東海第二発電所
原子炉設置変更許可申請の概要について
〔 特定重大事故等対処施設及び
所内常設直流電源設備(3系統目)に係る変更 〕

2019年11月7日
日本原子力発電株式会社

4. 10月29日審査会合での指摘事項に対する回答

1. (2) ⑦ 原子炉格納容器の過圧破損防止機能

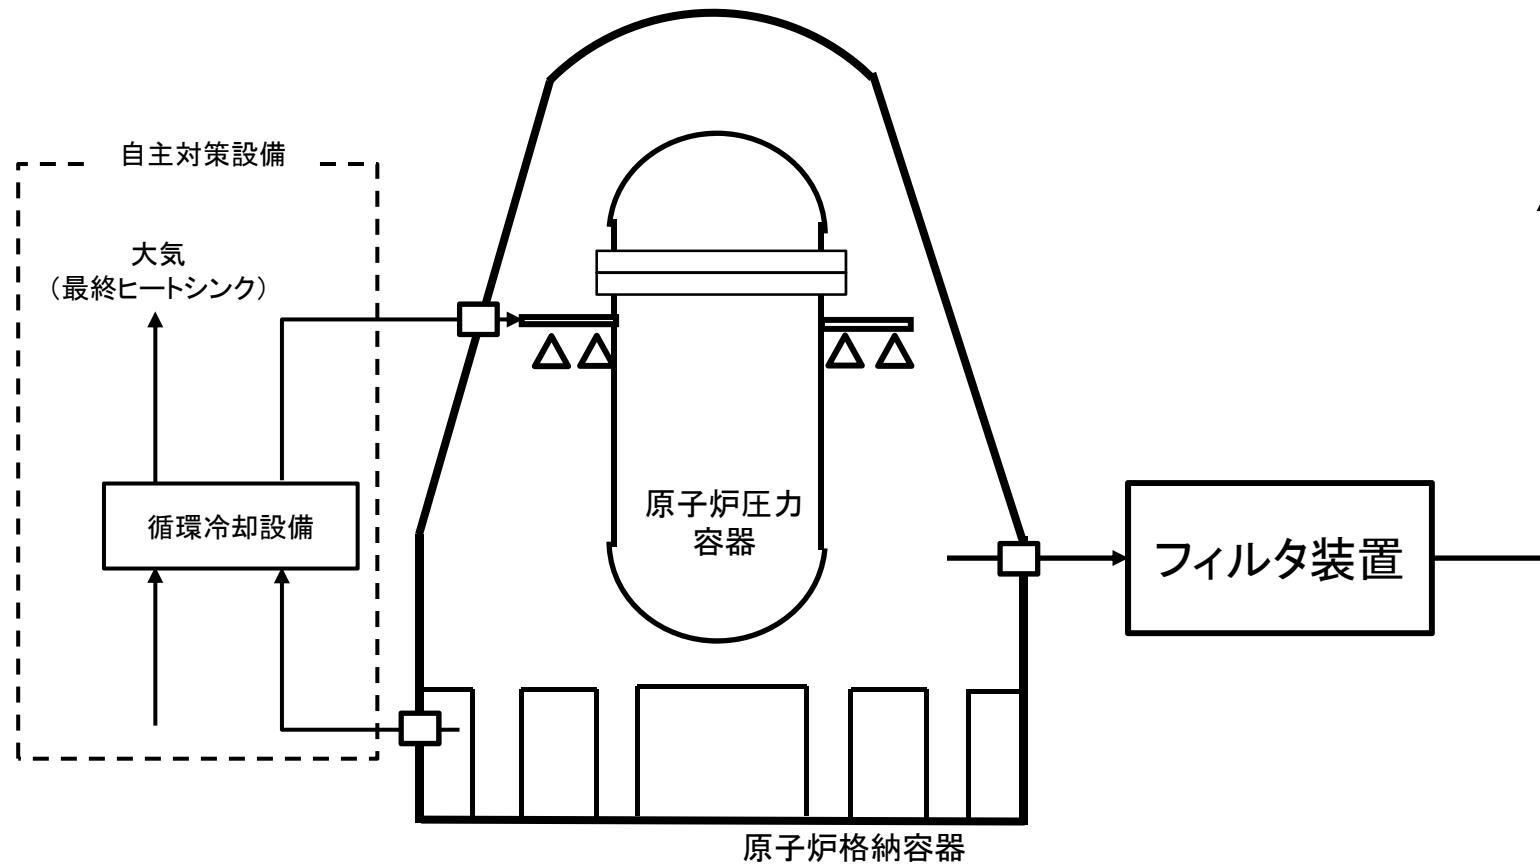
循環冷却設備を自主対策設備にする理由について説明すること。

- ・設置許可基準規則第42条第1項及び第2項(格納容器過圧破損防止機能)については、フィルタ装置で適合させる。
- ・循環冷却設備は、更なる安全性向上を目的として設置するものであり、第42条要求の全てを満足するものではないため、上記第42条要求に対する自主対策設備として位置付けている。
- ・また、本循環冷却設備は、重大事故等対処設備(特定重大事故等対処施設を構成するものを除く。)の格納容器過圧破損防止機能に対して多様性を有する設備である。
